**Osservazione n. 1 di Candela Giuseppe al seguente progetto:
PARCO EOLICO SAN PAOLO DI CIVITATE (FG) DELLA POTENZA COMPLESSIVA DI 42 MW**

PARCO EOLICO SAN PAOLO DI CIVITATE (FG) DELLA POTENZA COMPLESSIVA DI 42 MW

**ALLEGATO N. 3 all' Osservazione n. 1 di Candela Giuseppe per il progetto:
PARCO EOLICO SAN PAOLO DI CIVITATE (FG) DELLA POTENZA COMPLESSIVA DI 42 MW
Documentazione Fotografica sulla viabilità esistente di cui si prevede l'uso per il Parco Eolico**

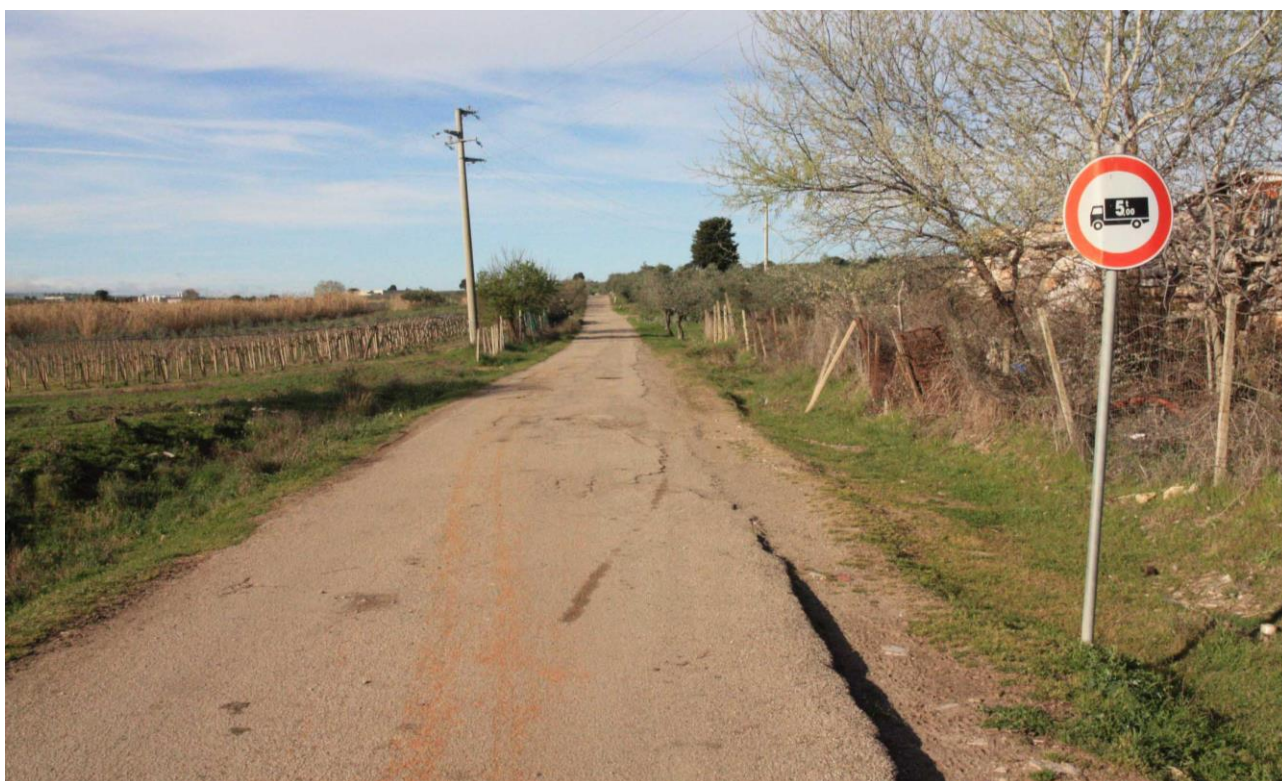
Stralcio della Tav. 6 – *Percorso opere di viabilità*, di progetto, dal quale si evince che è previsto, a servizio dell'Impianto Eolico proposto, l'uso di un tratto di circa 620 metri lineari, ormai dismesso e privatizzato, della ex *Strada Vicinale di Ripalta* (tratto grigio verso il quale è direzionata l'apertura del cono visuale della foto n. 16 riportata in basso).

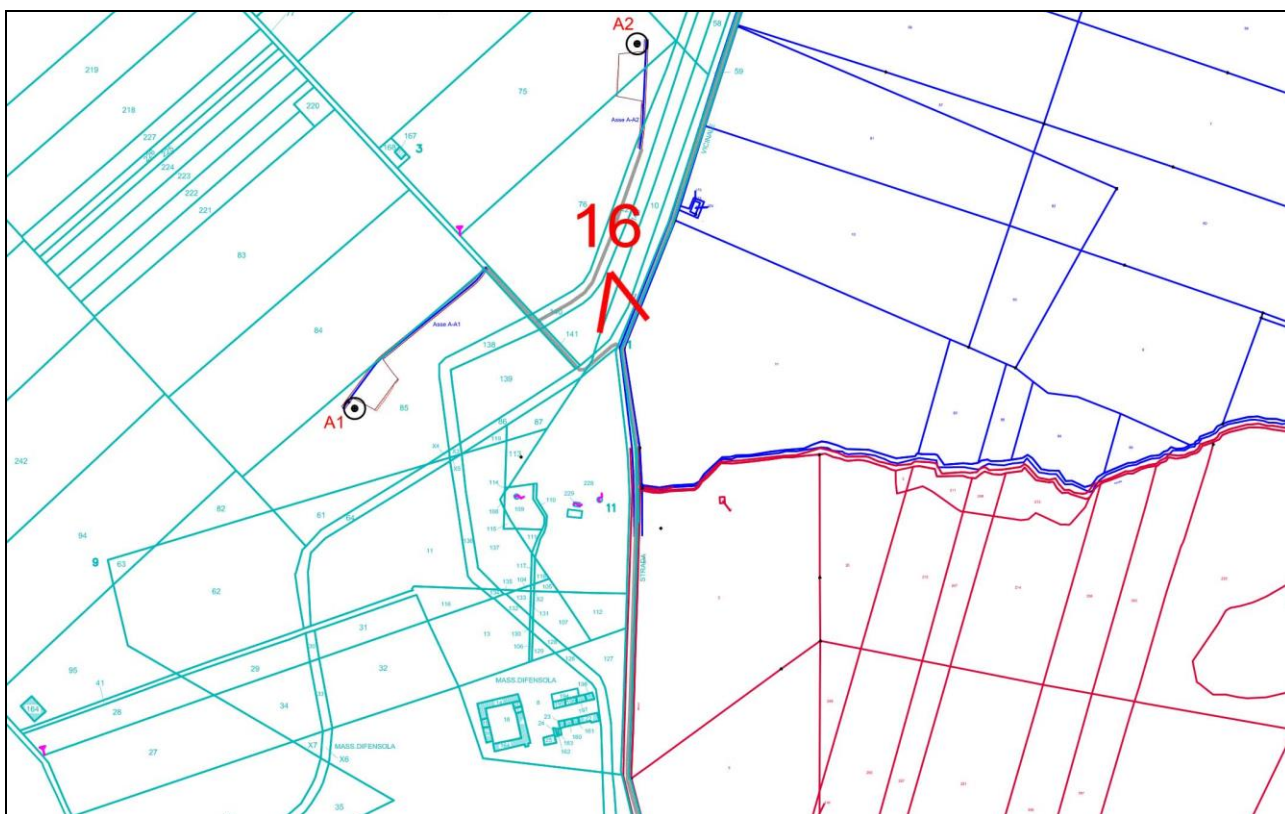
Foto 16. Tratto iniziale di innesto della ex *Strada Vicinale di Ripalta* sulla S.P. 31, ormai dismesso e privatizzato. La strada si presenta allo stato di sterrato, con larghezza di circa 2,20 metri, chiusa al traffico del pubblico con barre munite di lucchetto. Nello stato attuale non è chiaramente idonea al passaggio di mezzi per il Trasporto Eccezionale
